# リサイクロック用ボルトセット CR-BZ 仕様変更

リサイクロック 3分レールタイプ用のボルトセット CR-BZの仕様を変更いたしました。

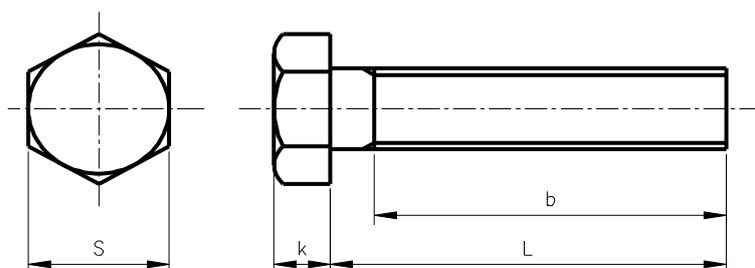
・下図のb寸法(ネジ部長さ)が、32mmから40mmに変更になります。

半径(s)	厚み(k)	長さ(L)	ネジ部長さ(b)
17	6	45	40
